**AVIS RELATIF À LA PROTECTION
CONTRE LES EVENTUELS EFFETS NOCIFS ET NUISANCES
PROVOQUÉS PAR LES RAYONNEMENTS NON IONISANTS
GÉNÉRÉS PAR DES ANTENNES ÉMETTRICES STATIONNAIRES**

Commune : LIEGE - Exploitant : ORANGE

Référence exploitant : 233L1_3/ 30120L1_1/ 40120L1_1/ 50120L1_1

Rapport n° 2751 / 2025

Figure 1 : Vue en plan des lieux de séjour et des points de contrôle

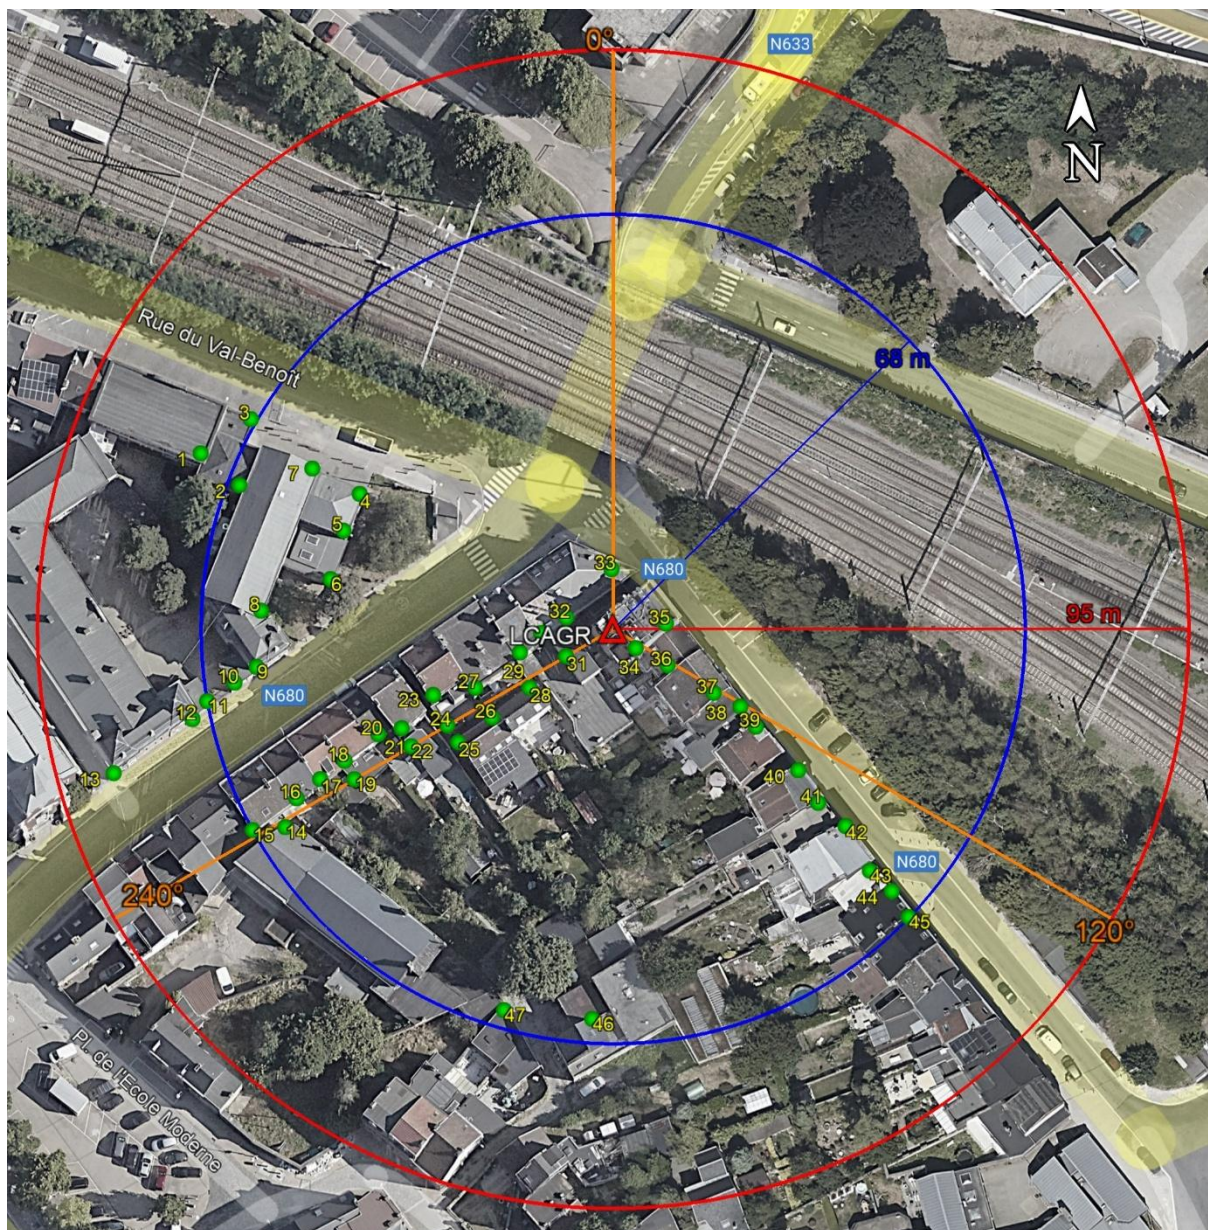
Les fréquences d'émission, la puissance rayonnée par chacune des antennes et leur gain permettent de déterminer le rayon de la zone à analyser. Tout dépassement de la limite par installation est exclu en dehors de cette zone. Le tableau 2 reprend les 35 LS² pour lesquels l'indice d'exposition est le plus élevé. Les différentes colonnes indiquent :

- le numéro du point de contrôle repris sur un des plans de la figure 1;
- le numéro du LS dans lequel se trouve le point de contrôle de la 1^{ère} colonne ;
- l'atténuation d'obstacle prise en compte pour le calcul de l'indice d'exposition dans le LS ;
- le résultat du calcul de l'indice d'exposition.

N° point de contrôle	LS	Atténuation (dB)	Indice d'exposition relatif à la limite par installation IE_i
17	LS17	3,0	0,974
16	LS16	3,0	0,945
18	LS18	3,0	0,920
40	LS40	3,0	0,904
41	LS41	3,0	0,871
42	LS42	3,0	0,796
15	LS15	3,0	0,791
9	LS9	3,0	0,779
20	LS20	3,0	0,655
43	LS43	3,0	0,631
12	LS12	3,0	0,622
14	LS14	3,0	0,610
44	LS44	3,0	0,554
45	LS45	3,0	0,482
21	LS21	3,0	0,469
13	LS12	3,0	0,455
8	LS7	3,0	0,382
39	LS39	3,0	0,372
27	LS27	3,0	0,279
7	LS7	3,0	0,272
23	LS23	3,0	0,261
2	LS2	3,0	0,258
4	LS4	3,0	0,255
33	LS32	3,0	0,239
5	LS4	3,0	0,236
11	LS11	3,0	0,232
3	LS3	3,0	0,229
46	LS46	3,0	0,229
37	LS37	3,0	0,223
1	LS1	3,0	0,221
10	LS10	3,0	0,186
25	LS25	3,0	0,167
38	LS38	3,0	0,165
22	LS22	3,0	0,151
26	LS25	3,0	0,141

En ce qui concerne les antennes de l'installation mentionnées dans le tableau 1, la distance maximale à laquelle la limite pourrait être atteinte, à l'extérieur, est égale à 91,3 m. S'il n'y a pas de LS à une distance inférieure, les antennes respectent forcément la limite d'immission.

Dans le cas des LS situés à l'intérieur des bâtiments, une atténuation d'obstacle est prise en compte et il en résulte que la distance maximale à laquelle la limite pourrait être atteinte se réduit à 65,5 m.

Les résultats de l'évaluation décrite au paragraphe 4 indiquent que les antennes émettrices stationnaires de l'installation faisant l'objet du présent avis ne produisent pas, dans un lieu de séjour, un rayonnement électromagnétique maximum supérieur aux limites fixées à l'article 4 du décret.

En conclusion, les antennes émettrices stationnaires faisant partie de l'installation référencée dans le paragraphe 2 et dont les caractéristiques techniques sont résumées dans le tableau 1 **respectent les limites d'immission** fixées à l'article 4 du décret du 8 décembre 2022 (M.B. du 16.12.2022) modifiant le décret du 3 avril 2009 relatif à la protection contre les éventuels effets nocifs et nuisances provoqués par les rayonnements non ionisants générés par des antennes émettrices stationnaires.
